CREATION D'UNE PRISE D'EAU DESTINEE A LA CONSOMMATION HUMAINE SUR LA COLAGNE

**Addendum - Réponse du maître d'ouvrage à l'avis
de la Mission régionale d'Autorité
environnementale**

Réf. Cereg - 2021-CISO-000421

**Avis
sur la prise d'eau sur la Colagne pour l'AEP (Lozère)**

Figure n°4: histogramme des débits moyens, actuels et à 2070

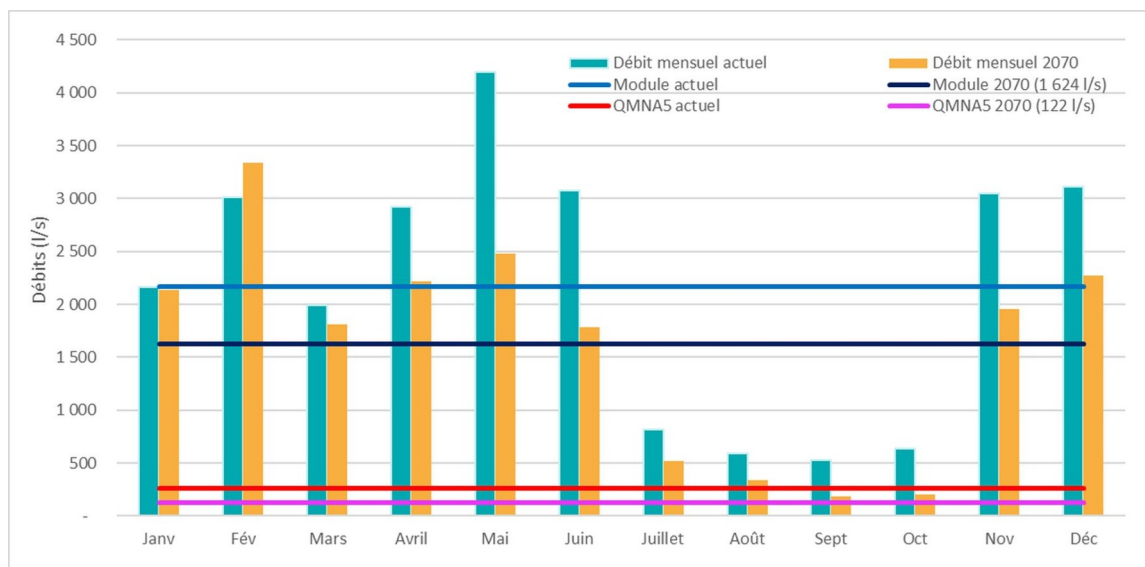
Cet histogramme montre enfin que la période sèche concerne actuellement les mois de juillet à octobre, le mois d'août apparaissant déficitaire au même titre que les mois de septembre et octobre contrairement à ce que stipule l'étude (saison sèche particulièrement marquée en septembre et octobre, hors période de consommation de pointe estivale, juillet et août), et que la diminution de la ressource sera en moyenne de 25 % à l'horizon 2070. Or il est prévu d'augmenter les prélèvements de +33 %.

L'augmentation des débits prélevés à hauteur de + 33 % est justifiée dans la Pièce 3.4 au regard des projections démographiques sur le territoire alimenté par la nouvelle prise d'eau. Comme indiqué en page 43 de la Pièce 3.4, la commune de Montrodat a effectué de nombreux travaux de renouvellement des réseaux AEP anciens, notamment dans le centre village. Cette politique de gestion patrimoniale s'est avérée particulièrement efficace en permettant de gagner 30% de rendement. Ainsi, les rendements bruts des réseaux AEP sont passés de 59% en 2010 à 85% en 2014 et se maintiennent à 82% en 2019. Ces améliorations ont permis de réaliser une baisse des volumes prélevés de l'ordre de 30 000 m³/an pour la commune de Montrodat. Le SDAEP en cours permettra de préciser le taux de rendement visé sur le territoire alimenté par la nouvelle prise d'eau et un programme de renouvellement ciblés des tronçons de réseaux les plus fuyards sera mis en œuvre en parallèle de la mise en œuvre d'une politique d'économies d'eau à l'échelle de la Communauté de communes du Gévaudan.

Comme indiqué en page 258 de l'étude d'impact (Pièce 3.5.a), la situation risque d'être tendue dans la perspective du changement climatique en année sèche. Ces tensions sur la ressource doivent amener les gestionnaires de l'eau sur le bassin versant de la Colagne à porter une réflexion sur les usages et le partage de l'eau à l'avenir et l'éventuel redéfinition des débits réservés des ouvrages à l'amont du bassin, notamment au niveau de Ganivet, l'usage AEP étant la priorité en période de crise.

Figure n°4: localisation des obstacles à la circulation piscicole entre les seuils de St-Léger-de-Peyres et des Valettes

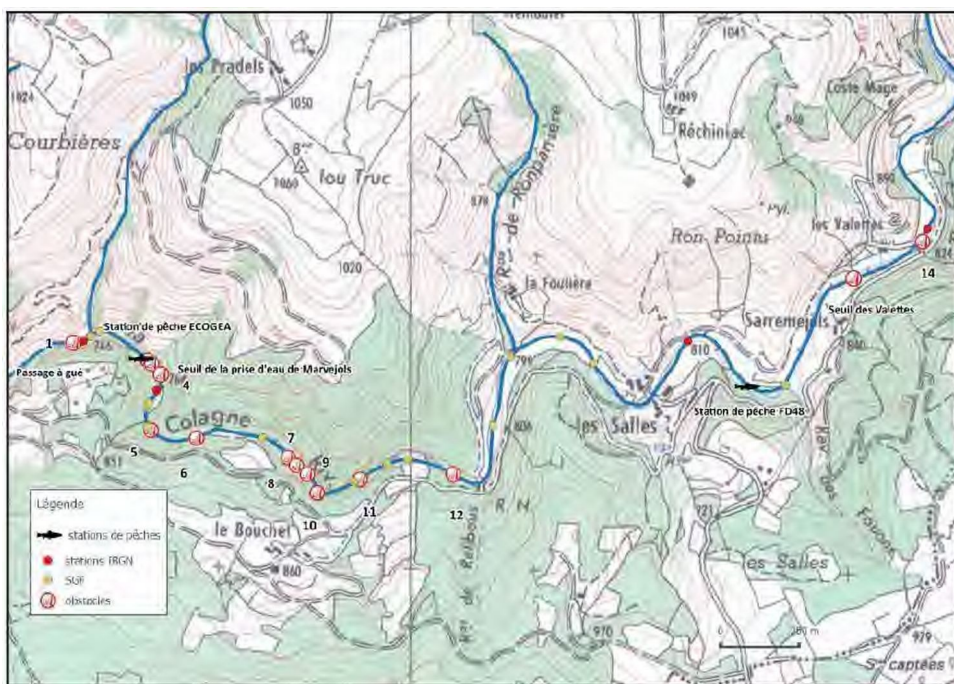
L'étude stipule que les populations de truite semblent fonctionnelles, grâce notamment à la bonne répartition d'habitats favorables aux géniteurs et à la reproduction, et estime les enjeux de rétablissement de la continuité écologique assez faibles compte tenu de la répartition de ces habitats. Elle conclut que « la Colagne ne semble pas être concernée, sur ce secteur, par des enjeux majeurs de rétablissement de la circulation piscicole » et que « l'amélioration à attendre, pour les populations de truite, des possibilités de franchissement des seuils, n'est probablement pas déterminante ».

Concernant le seuil actuel des « Valettes », il existe un obstacle difficilement franchissable sur la Colagne 300 m en amont du seuil des « Valettes » (au niveau du pont des « Valettes »). Aussi, raser le seuil actuel, alors qu'il risque de déstabiliser les berges et de générer une érosion régressive en amont et que le nouveau seuil des « Valettes » situé juste en contrebas sera infranchissable à la montaison, n'apporterait aucun gain en termes de brassage des populations ichtyologiques.

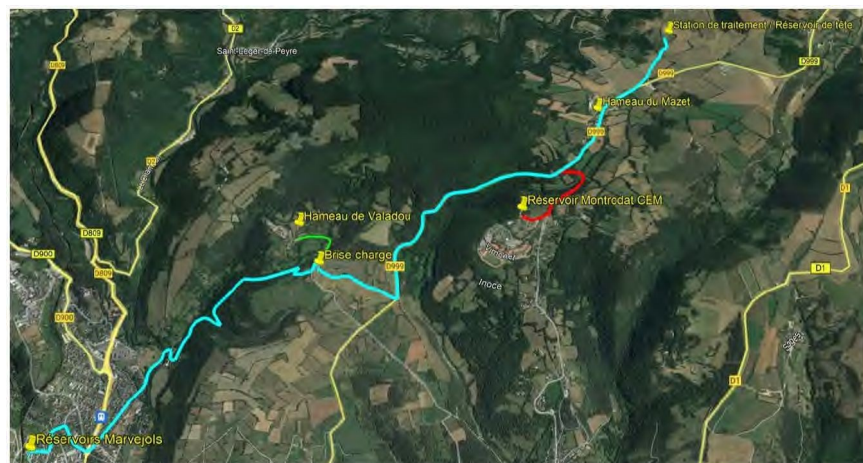
Concernant le seuil actuel des Valettes, elle estime que l'affirmation selon laquelle un arasement total de ce seuil n'apporterait aucun gain hydrobiologique en termes de brassage des populations ichtyologiques du fait de la présence de nombreux seuils infranchissables en amont et en aval n'est pas démontrée.

Il en va de même pour le passage à gué bétonné situé en aval du seuil de la prise d'eau actuelle pour lequel l'étude estime que sa suppression n'apporterait aucun gain compte tenu de la présence d'une cascade naturelle de plus d'un mètre en aval. Or cet ouvrage génère un problème de continuité écologique.

La MRAe recommande de compléter l'étude par une analyse justifiée des gains ou absence de gains environnementaux potentiels de la suppression totale de l'obstacle artificiel que constitue le passage à gué.

Concernant le passage à gué bétonné situé en aval du seuil de la prise d'eau actuelle (cf. figures suivantes), il n'est pas lié au projet, et n'appartient pas à la CCG, même s'il permet en situation actuelle l'accès à la prise d'eau. Il n'est donc pas possible de profiter de cette phase travaux pour le supprimer. Ce passage à gué présente une utilité pour les agriculteurs, car il leur permet de faire traverser les troupeaux d'une rive à l'autre de la Colagne. Il s'agit du seul accès aux prairies situées en rive droite de la Colagne (prairies situées en amont du seuil de la prise d'eau actuelle). De plus, une chute naturelle infranchissable (cascade naturelle de plus d'un mètre) est présente directement en aval, ce qui limite grandement l'intérêt de supprimer ou d'arasé ce passage à gué (cf. p.105 de la Pièce 3-4).
